Mission régionale d'autorité environnementale

**Avis délibéré de la mission régionale
d'autorité environnementale
Hauts-de-France
sur le projet de construction d'un magasin Aldi sur la commune de
Saint-Erme-Outre-et-Ramecourt (02)
Étude d'impact de février 2023**

n°MRAe 2023-7119

Figure 1 : Plan masse du projet

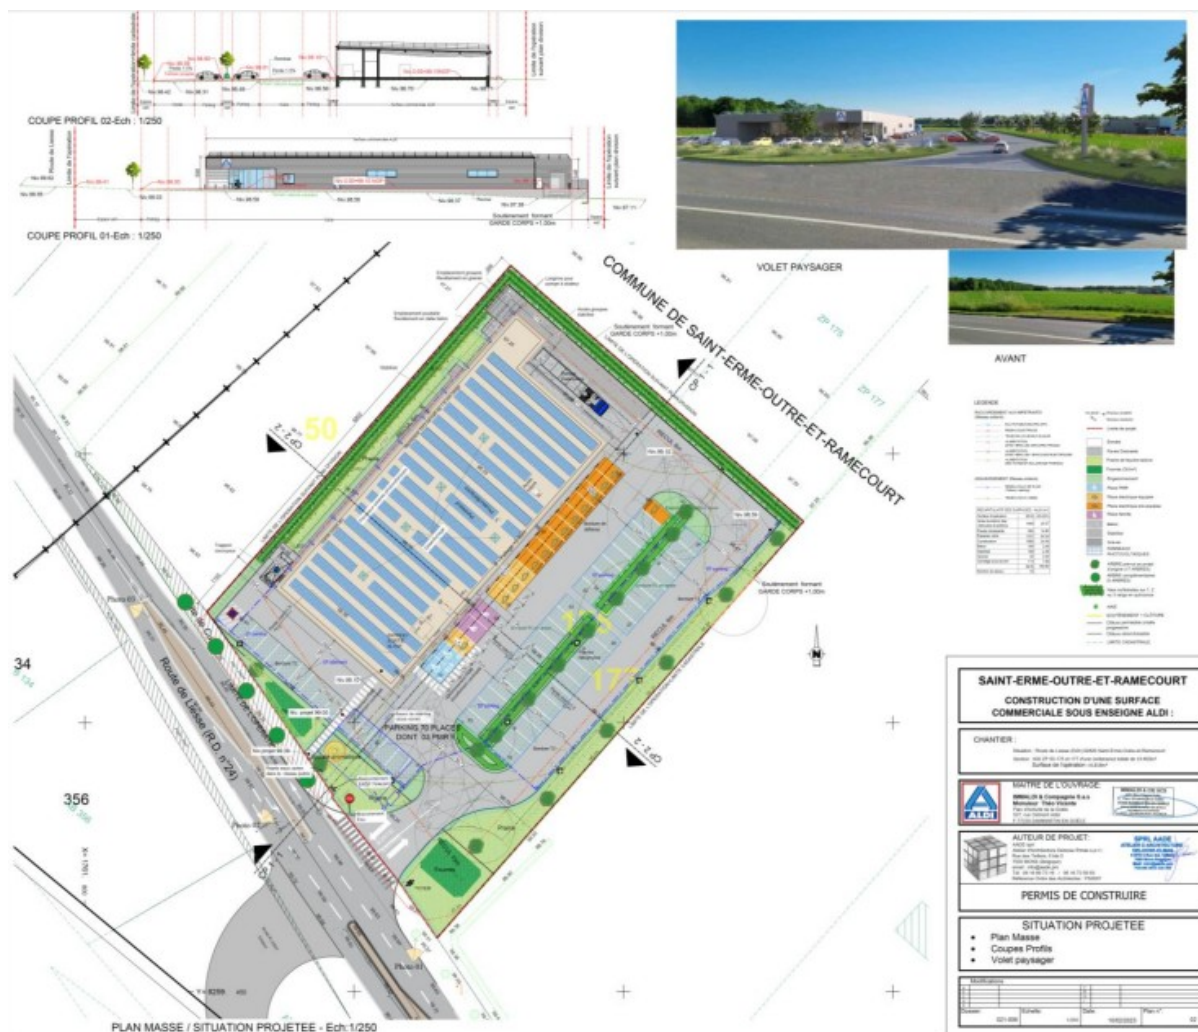
Si l'emprise du projet peut être considérée comme limitée, il convient néanmoins de rechercher à réduire au strict minimum la part de surface imperméabilisée. Il n'est pas fait mention de l'étude de la possibilité de mutualiser le parking avec la zone commerciale située sur la bordure ouest du site, qui avait pourtant fait l'objet d'un considérant dans le cadre de la décision de soumission à étude d'impact.

L'autorité environnementale recommande d'examiner la possibilité de mutualiser les places de stationnement avec la zone commerciale voisine afin de limiter au strict nécessaire l'imperméabilisation des terres induites par le projet.
